Technische Mitteilung

TM-SupAir-07/2010

Länge der Verschlusskabel am Rettungsgeräte Griff

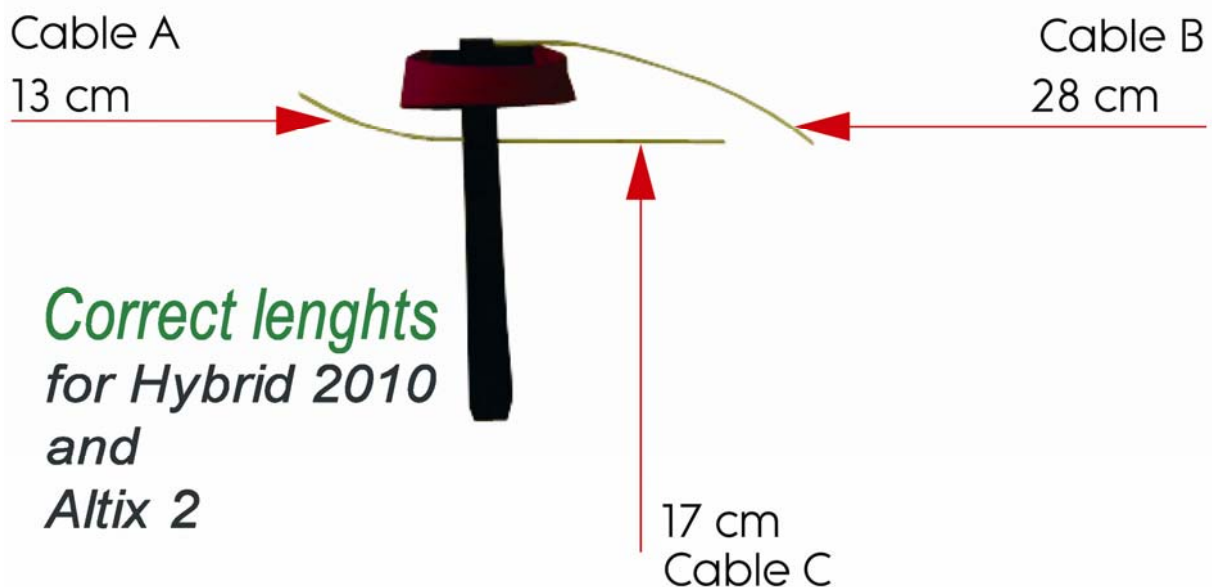
Bei einer ersten Serie ausgelieferter Gurtzeuge der genannten Typen sind teilweise Rettungsgeräte-Auslösegriffe montiert, bei welchen eines der drei Verschlusskabel zu kurz sein kann. Dieses gelbe Kabel verschließt den Loop (Verschluss-Schlaufe) am Außencontainer zu knapp. Das kann zur Folge haben, dass dieses Kabel aus dem Loop heraussrutscht und der Außencontainer sich dadurch teilweise öffnet.

Alle Halter der betroffenen Gurtzeuge werden aufgefordert, die Länge der Kabel zu überprüfen oder überprüfen zu lassen. Das Längere der unterhalb des Griffes angebrachten Kabel muss eine Länge von 17 cm aufweisen. (siehe Bild)

Beträgt die Länge dieses Kabels weniger als 17 cm, so handelt es sich um einen fehlerhaften Griff. Es wird angeordnet, die Überprüfung vor dem nächsten Flug durchzuführen.

Gurtzeuge mit fehlerhaften Kabellängen dürfen nicht weiter verwendet werden.

Die Fa. Sup Air bietet einen kostenlosen Austausch der fehlerhaften Griffe an. Betroffene Halter wenden sich bitte an ihren Sup Air Händler oder direkt an Sup Air.
